Maßnahmenkataster zum Fußverkehrs-Check 2022 in Remscheid

Planungsbüro VIA
Marsportengasse 6 | 50667 Köln
Tel.: 0221 | 789 527 26
Mail: kirsten.niklas@viakoeln.de

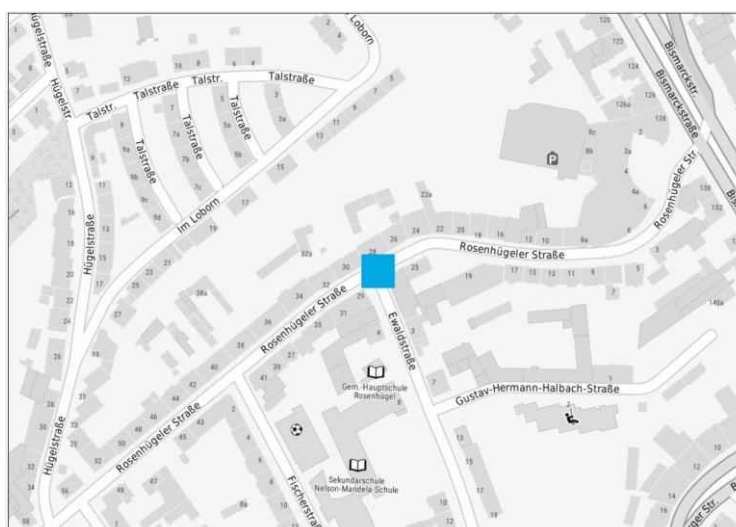
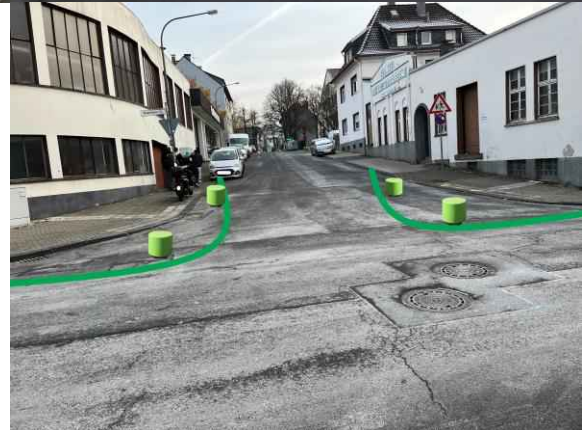
Der Knotenpunkt wirkt überdimensioniert, seine Geometrie verleitet zum schnellen Fahren bzw. Abbiegen. Die Gehwege sind nicht auf Null abgesenkt.

Damit die Breite der Querung des aufgeweiteten Kreuzungsbereichs reduziert wird, sollten die Nebenanlagen (Seitenräume) vorgezogen werden (sog. Gehwegnase). Dadurch reduziert sich die Fahrbahnlänge und die zu Fuß Gehenden sind auf der größeren Aufstellfläche besser zu sehen. Dies kann kurzfristig durch Markierung und z.B. Durchfahrtsperren (Poller) erfolgen. Neue möglichen Geometrien sollten mit Schlepplinien geprüft werden.

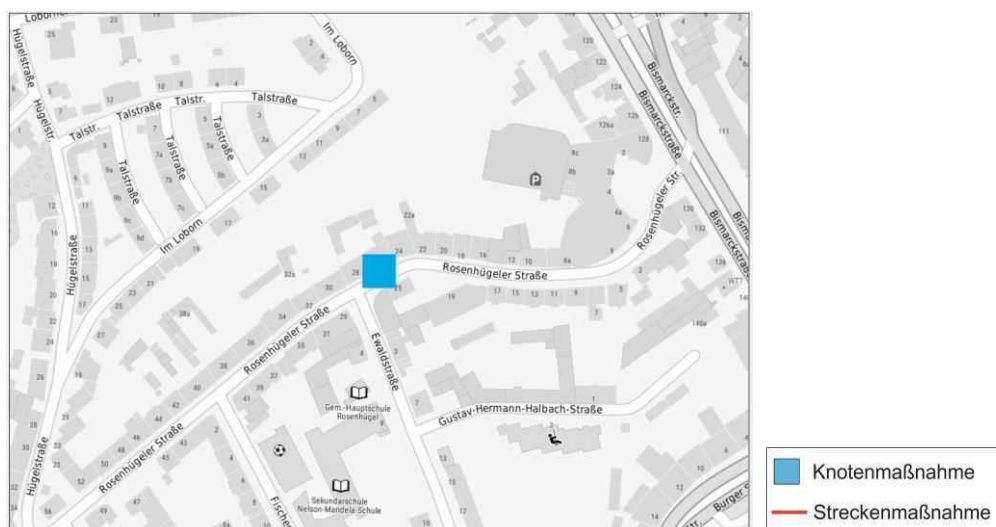
Das nicht markierte Gehwegparken schränkt die nutzbare Gehwegbreite stark ein.

Hier sollten die Ansprüche des Fußverkehrs gegenüber des parkenden Kfz-Verkehrs abgewogen werden. Parkende Kfz sollten in keinem Fall

- Sichthindernisse für zu Fuß Gehende an Querungsstellen und Einmündungen darstellen.
- Begegnungsverkehr bei den zu Fuß Gehenden ermöglichen

Der Parkbereich auf dem Gehweg sollte durch Markierung geordnet und begrenzt werden.

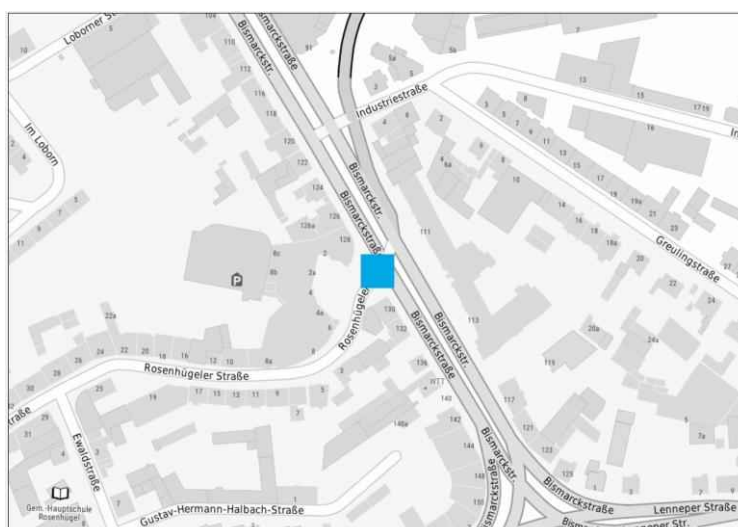
Nach Ansicht der Teilnehmenden sollte die Grün-Phase über die Mittelinsel verlängert werden, damit man nicht inmitten des Verkehrs warten muss.

Die Verwaltung sollte prüfen, ob die Ampelschaltung für zu Fuß Gehende längere Grünzeiten erhalten kann. Insbesondere Menschen die geh- oder sehbehindert sind, sind oftmals langsamer unterwegs. Bei der Ampelschaltung entlang der Bismarckstraße sollte geprüft werden, ob die Fußgängerfreigabezeit so lang sein kann, dass die längere Furt, die Mittelinsel und die Hälfte der zweiten Furt überquert werden können. Eine differenzierte Bordhöhe im Gehwegbereich sollte umgesetzt werden.

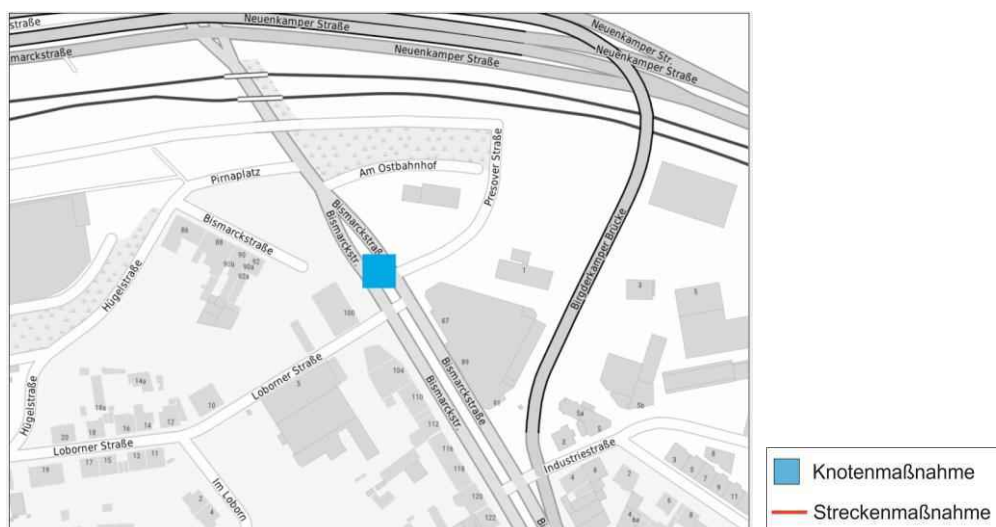
Nach Ansicht der Teilnehmenden sollte die Grün-Phase der LSA verlängert werden.

Die Verwaltung sollte prüfen, ob die Ampelschaltung für zu Fuß Gehende längere Grünzeiten erhalten kann. Insbesondere Menschen die geh- oder sehbehindert sind, sind oftmals langsamer unterwegs. Es ist zu prüfen, ob die Fahrzeuge aus der Presover Straße nicht mehr ins Fußgängergrün einbiegen können.

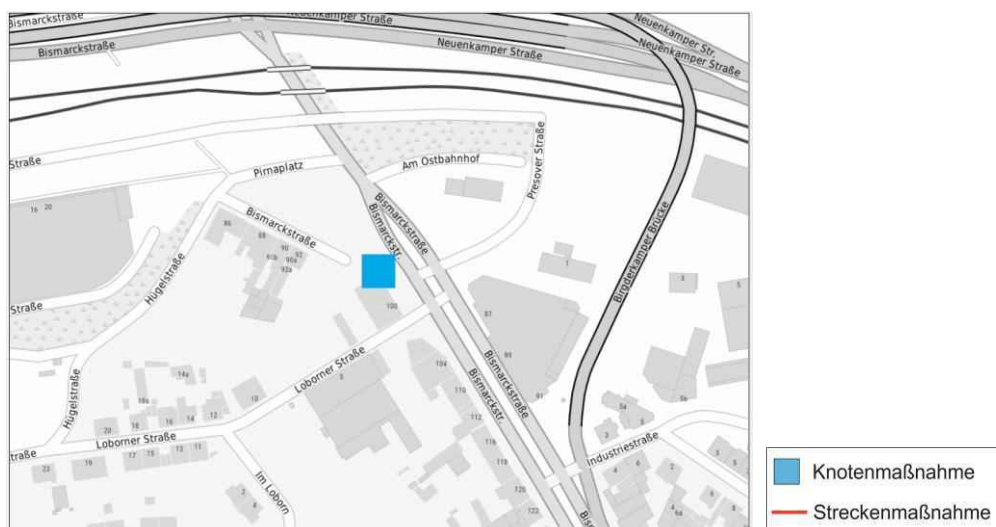
Das Leitsystem weist keine einheitliche Infrastruktur in Nopen- und Rippenplatten auf, sondern ist bei Erweiterung in den jeweils aktuellen Standards ausgeführt worden. Daher entstehen Brüche in der gebauten Infrastruktur, was Nutzer verwirrt. Das Leitsystem wird z.B. mit Möblierung oder parkenden Kfz zugestellt und es ist keine konsistente Fortführung vorhanden. Die vorhandenen Treppenstufen sind insbesondere bei Dunkelheit oder für sehingeschränkte Personen nicht gut erkennbar.

Wir empfehlen die Überprüfung und ggf. Erweiterung des taktilen Orientierungssystems. Das bestehende Leitsystem sollte einheitlich auf einen aktuellen Standard gebracht werden. Zudem sollten in regelmäßigen zeitlichen Abständen alle Akteure innerhalb der Verwaltung, des Einzelhandels und der Bürgerschaft über die Funktion des Leitsystems aufgeklärt und darauf hingewiesen werden, dass seine Nutzbarkeit gewahrt werden muss.

Die Treppenstufen sind über Vorderkantmarkierungen sichtbar zu machen.

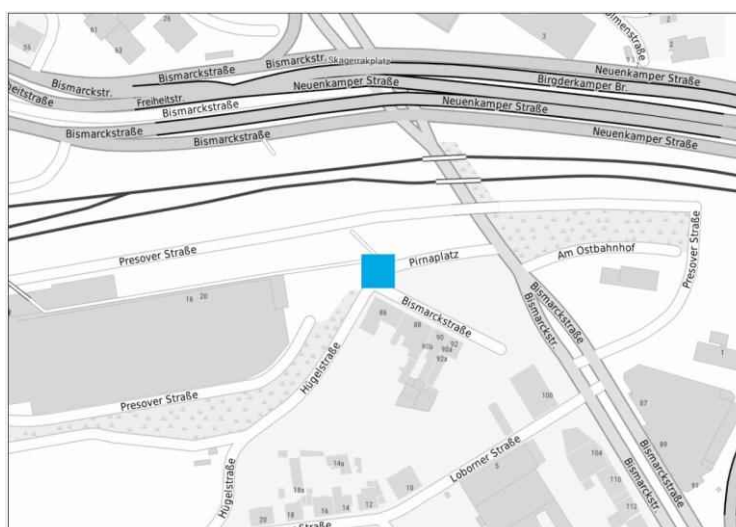
Der Bahnhofsvorplatz (Pirnaplatz) ist teilweise als Verkehrsberuhigter Bereich (VZ 325) ausgewiesen. Dieser wird jedoch illegal als Parkplatz genutzt, da hier nur auf den markierten Flächen geparkt werden darf. Die Grünfläche wurde von den Teilnehmenden als wenig genutzt empfunden.

Es ist zu prüfen, ob die Aufenthaltsqualität des Pirnaplatzes durch weitere Möblierung verbessert werden kann. So könnten die nichtmarkierten, aber zum Parken genutzten Flächen im Verkehrsberuhigten Bereich durch weitere Möblierung (Spiel- und Sitzgelegenheiten) ausgestattet werden. Es wurde im Abschlussworkshop angeregt, ob die wenig genutzten Parcours-Spielgeräte am Pirnaplatz aufgestellt werden können.

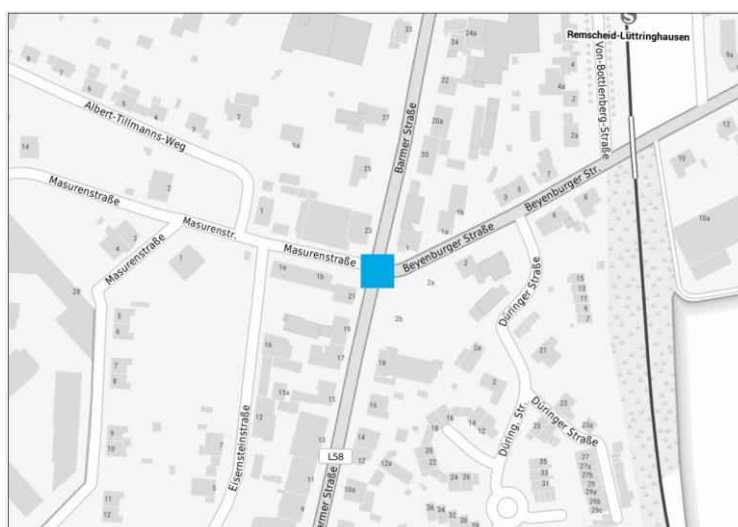
Ein Bereich der Ampelanlage (über die Barmer Straße) wird durch eine sogenannte Bettelampel nur auf Anforderung grün geschaltet. Die Wartezeit wird als zu lang empfunden.

Es sollte geprüft werden, ob Fußgänger eine eigene Phase im Ampelumbau erhalten können. Im Rahmen des Abschlussworkshops wurde zusätzlich angeregt zu prüfen, ob hier nicht auch ein Kreisverkehr eingerichtet werden kann.

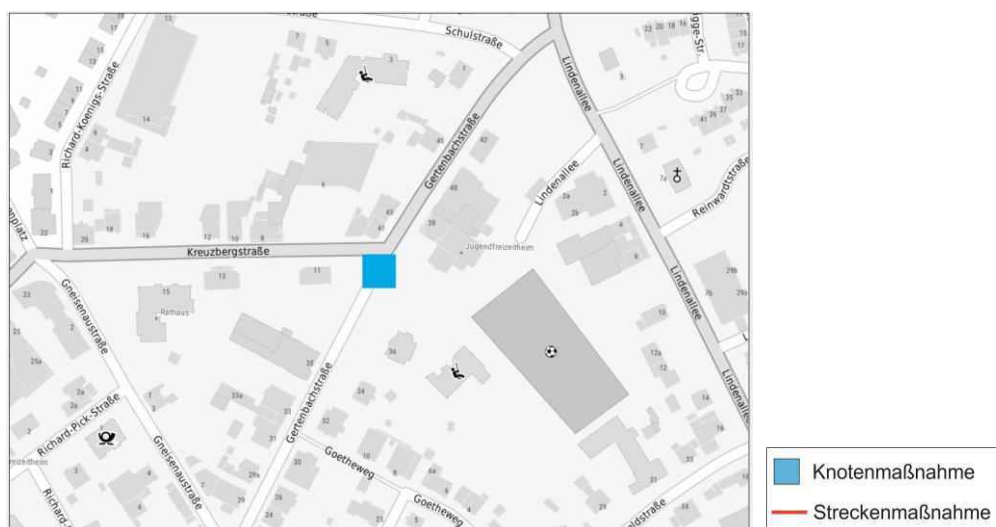
An dieser Stelle gibt es einen Querungsbedarf. Laut Schulischem Mobilitätskonzept gibt es hier ein zu hohes Verkehrsaufkommen sowie fehlende/schlechte Sichtbeziehungen. "Zu den Schulwegzeiten wird dies vermutlich durch den Bring- und Abholverkehr des ansässigen Kindergartens verstärkt." (Zusammenfassender Endbericht des Schulisches Mobilitätskonzept Remscheid S. 144)

Es sollte geprüft werden, ob die Voraussetzungen für einen FGÜ hier vorliegen, damit insbesondere mobilitätseingeschränkte Personen und Schulkinder (Schutzbedürftige Personen) besser geschützt werden und die Straße mit Vorrang gequert werden kann. Hierzu sind auch die Einsatzkriterien im Ministerialerlass vom 25.04.2002 zur Neufassung der R-FGÜ 2001 zu berücksichtigen.

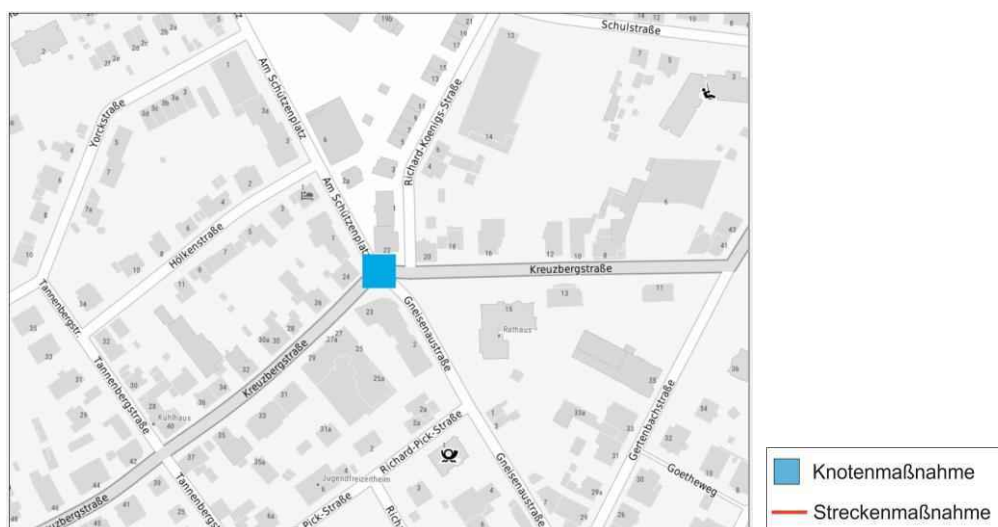
Die Aufstellflächen im Seitenraum sind sehr schmal.

Es sollte geprüft werden , ob Barrieren auf dem Gehweg reduziert werden können.

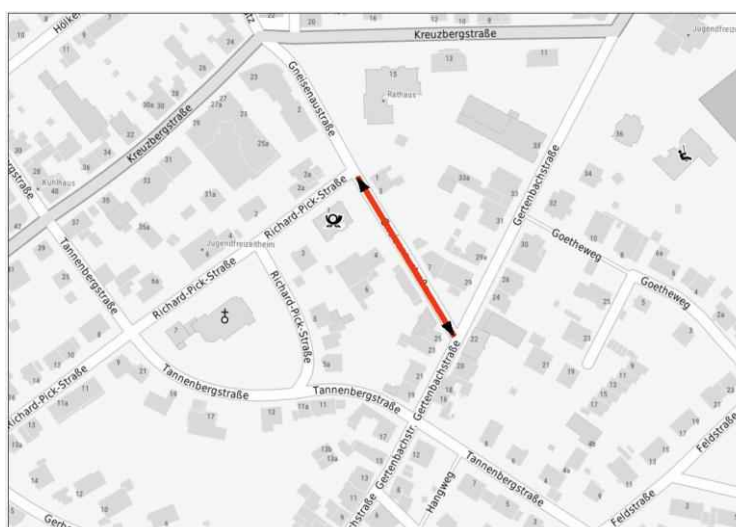
Die Gehwegbreiten sind sehr schmal. Die nutzbare Gehwegbreite von 1,80 m wird hier unterschritten. Aufgrund der hohen Hecke ist die Sicht auf die zu Fuß Gehenden erst sehr spät gegeben.

Es sollte geprüft werden, ob ausreichend breite Gehwege eingerichtet werden können. Falls die Mindestbreiten für die Fahrbahn damit unterschritten werden, könnte auch die Einrichtung einer Einbahnstraße geprüft werden.

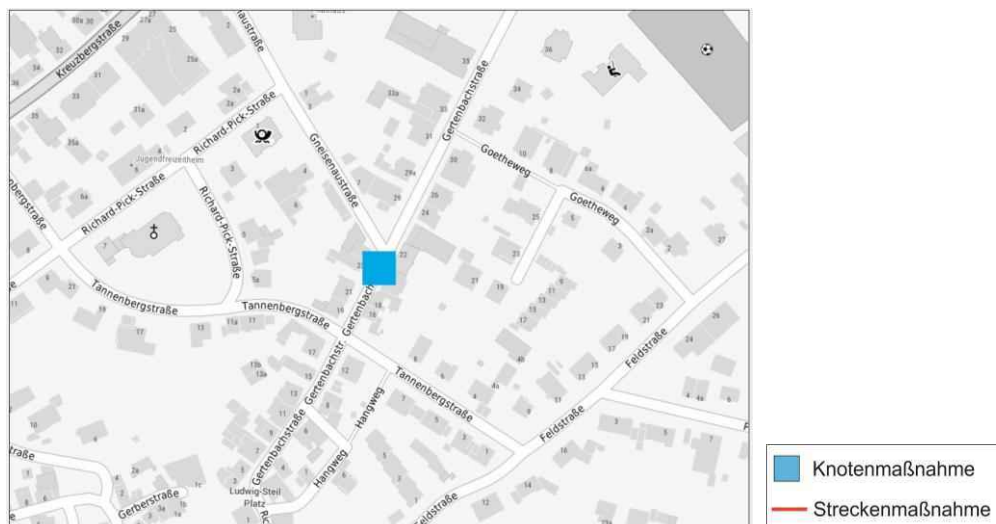
Die Gertenbachstraße ist eine äußerst attraktive Einkaufsstraße mit Charme.

Zur Steigerung der Aufenthaltsqualität könnte geprüft werden, ob Sitzgelegenheiten ohne Konsumzwang und punktuelle Spielmöglichkeiten eingerichtet werden können.

In Foto 2 sind vor einigen Häusern im unteren Teil der Gertenbachstraße bereits Sitzgelegenheiten aufgestellt.

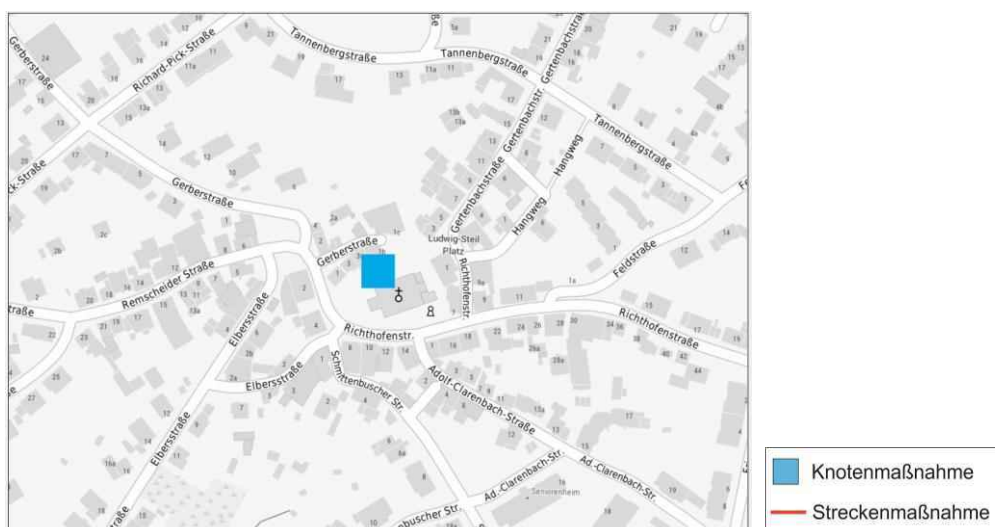
Vor der Treppenanlage wird der Beginn der Treppe durch weiße Natursteine markiert. Diese sind jedoch nicht gut zu erkennen.

Es sollte geprüft werden, ob die Treppenanlage durch Vorderkantmarkierungen an jeder Stufe auffälliger markiert werden kann, damit die Stufen in der Dunkelheit oder von sehingeschränkten Personen besser erkannt werden. Dies ist auch kurzfristig durch farbliche Markierungen möglich.

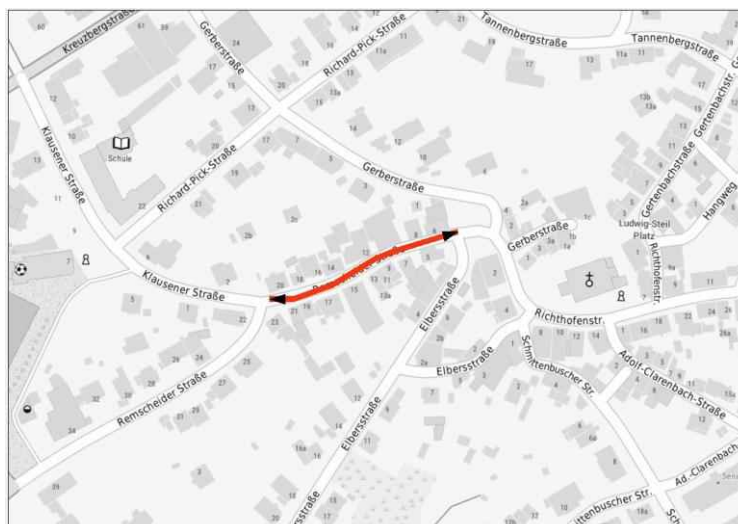
Im weiteren Verlauf der Richthofenstraße bzw. dann Remscheider Straße sind die Nebenanlagen nur durch einen niedriges Bord separiert und sehr schmal, so dass teilweise die Fahrbahn genutzt werden muss.

Es sollte geprüft werden, ob der Gehweg auf der Fahrbahn verbreitern werden kann. Dies ist auch kurzfristig über Markierungen und Poller möglich. Eine Option wäre ansonsten eine Dunkelampel, die bei Bedarf eingeschaltet werden kann.

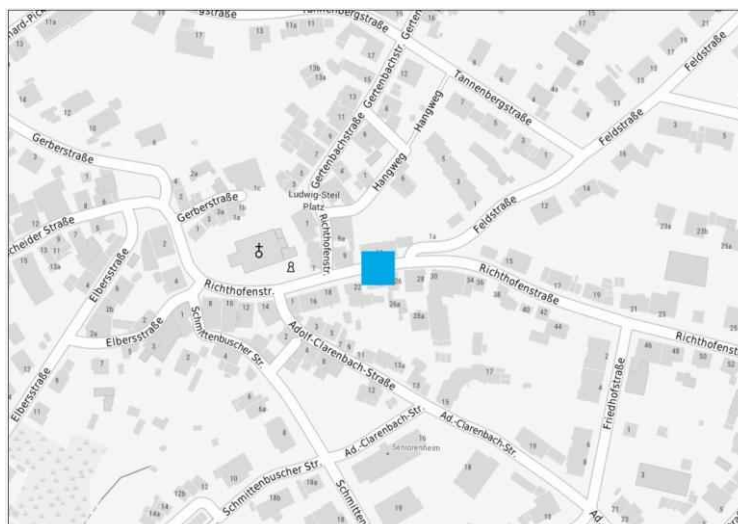
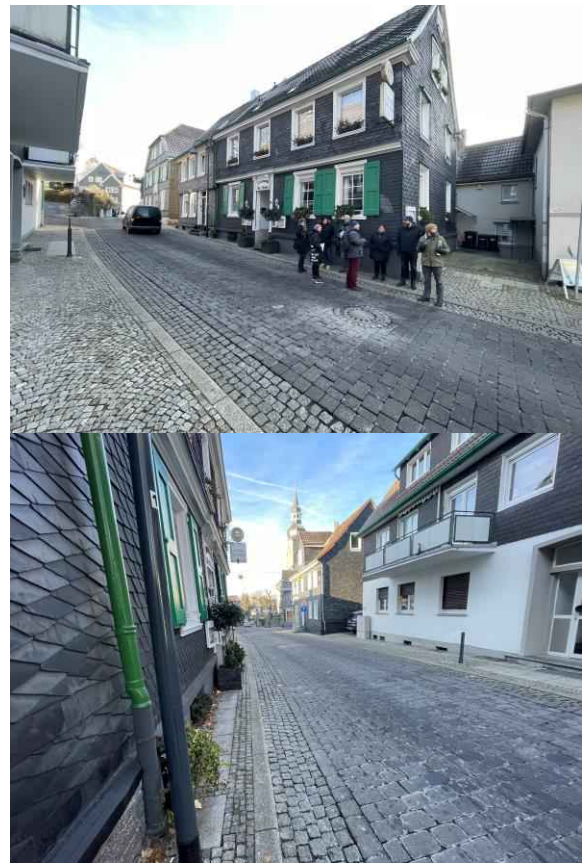
An dieser Stelle der Richthofenstraße sind die Nebenalagen nur durch einen niedrigen Bord separiert und sehr schmal, so dass teilweise die Fahrbahn genutzt werden muss.

Es sollte geprüft werden, ob der Gehweg auf der Fahrbahn verbreitern werden kann. Dies ist auch kurzfristig über Markierungen und Poller möglich. Eine Option wäre ansonsten eine Dunkelampel, die bei Bedarf eingeschaltet werden kann.

Hier sollte auch geprüft werden, ob der Netzwidestand für den Durchgangsverkehr (Schleichverkehr zur Vermeidung von Ampeln) erhöht werden kann (z.B. VZ 253 - Verbot für Kraftfahrzeuge mit einer zulässigen Gesamtmasse über 3,5 t - mit Zusatzzeichen Anlieferung frei).

Alternativ zur Gehwegverbreiterung könnte geprüft werden, ob hier ein Verkehrsberuhigter Bereich eingerichtet werden kann, damit zu Fuß Gehende die komplette Fahrbahn nutzen können. Gegebenenfalls wird hierdurch neben dem Komfortgewinn auch zusätzlich der Schleichverkehr von Kfz reduziert (Schrittgeschwindigkeit).

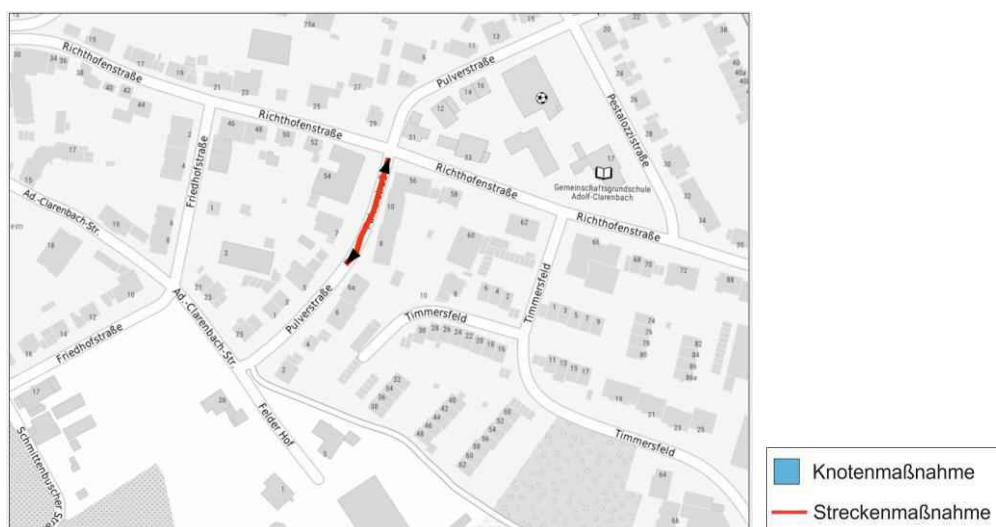
Auf der Pulverstraße (Einbahnstraße) gibt es keine Nebenanlagen. Die zu Fuß Gehenden nutzen die Fahrbahn. Hier sind Ihre Rechte durch die STVO eingeschränkt, denn nach § 25 StVO ist für sie die Fahrbahnnutzung nicht vorgesehen – oder nur „im Gänsemarsch“ am Fahrbahnrand.

Da die Nebenanlage hier fehlt, sollte die Verwaltung prüfen, ob ein Verkehrsberuhigter Bereich eingerichtet werden kann. Hierdurch kann der Fußverkehr die komplette Straße nutzen und es darf nur Schrittgeschwindigkeit gefahren werden. Die Parkplätze in der Straße müssen markiert werden.

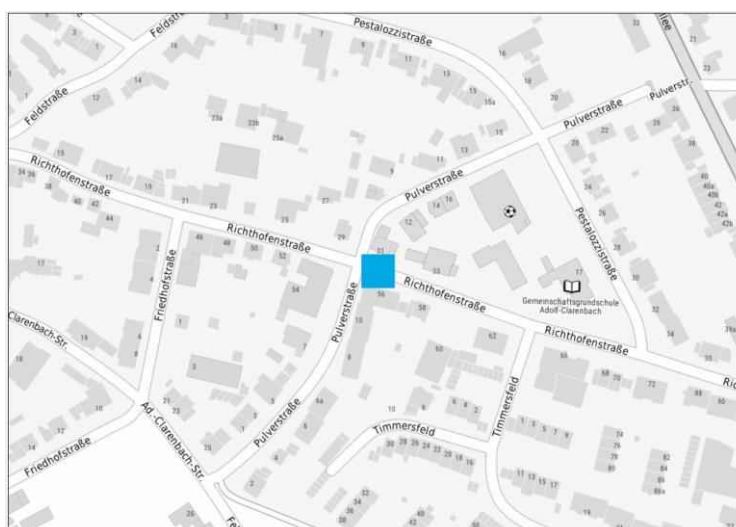
Im Rahmen der Begehung fiel auf, dass eine Querungstelle an der Richthofenstraße auf Höhe der Pulverstraße fehlt. Auch laut Schulischem Mobilitätskonzept fehlt hier eine weitere Querungshilfe um die Richthofenstraße auf Höhe der Pulverstraße sicher queren zu können.

Es sollte geprüft werden, ob eine Querungsstelle mit Vorrang eingerichtet werden kann. Hierzu kann entweder eine Gehwegnase mit FGÜ am Knotenpunkt eingerichtet werden, oder der als Parkplatz genutzte Bereich, abgesetzt von der Pulverstraße, mit einem FGÜ ausgestattet werden. Die Sichtbeziehungen des Querungsbereichs sind freizuhalten und die Borde sollten mit differenzierter Höhe im Gehwegbereich umgesetzt werden.

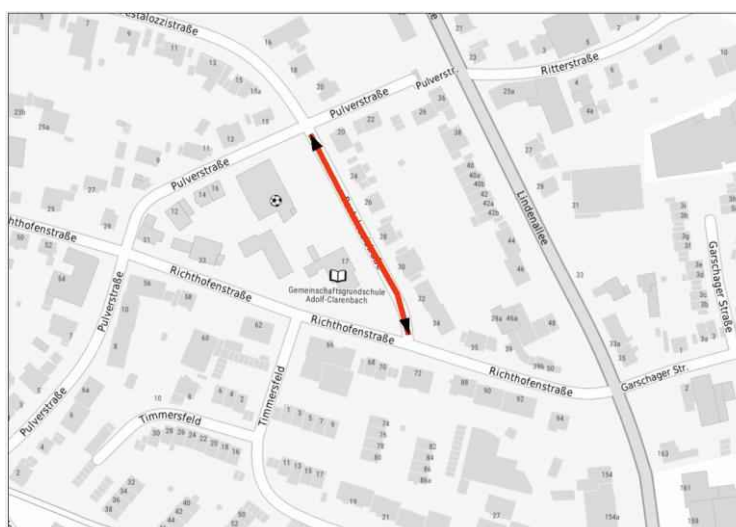
Laut Schulischem Mobilitätskonzept biegen zahlreiche Elterntaxis in die Pestalozzistraße ein, wodurch es (insbesondere im Kreuzungsbereich Richthofenstraße) zu Konflikten kommen kann. Generell sollten Elterntaxis hier vermieden werden, da andere Kinder, die z.B. zu Fuß oder mit dem Fahrrad kommen, gefährdet werden können.

Im Rahmen eines Schulischen Mobilitätskonzeptes wird bereits die Einrichtung einer Elternhaltestelle im Schulumfeld empfohlen. Dies kann durch den Fußverkehrs-Check bestätigt werden: Der Elterntaxi-Verkehr vor der Schule sollte über definierte Elternhaltestellen kanalisiert werden. An diesen definierten Zonen können Eltern ihre Kinder ein- oder aussteigen lassen, ohne dass andere Kinder, die z.B. mit dem Bus, zu Fuß oder mit dem Fahrrad kommen, gefährdet werden. Die Einrichtung und Platzierung der Elternhaltestellen sollte gemeinsam mit der Schule erarbeitet werden und die Kommunikation in ein schulische Mobilitätsmanagement eingebunden werden. Sollte dies den Verkehr vor der Schule nicht reduzieren ist auch die Einrichtung einer sog. Schulstraße möglich. Hierfür wird der Straßenabschnitt komplett zu den Schulanfangs- und Endzeiten für 30 Minuten gesperrt, damit die Schulkinder den Weg zur Schule sicher und selbstständig gehen können. Dies kann über Beschilderung oder temporäre Sperren realisiert werden. Dies bedeutet auch, dass die Anwohnenden in dieser Zeit nur ausfahren dürfen.
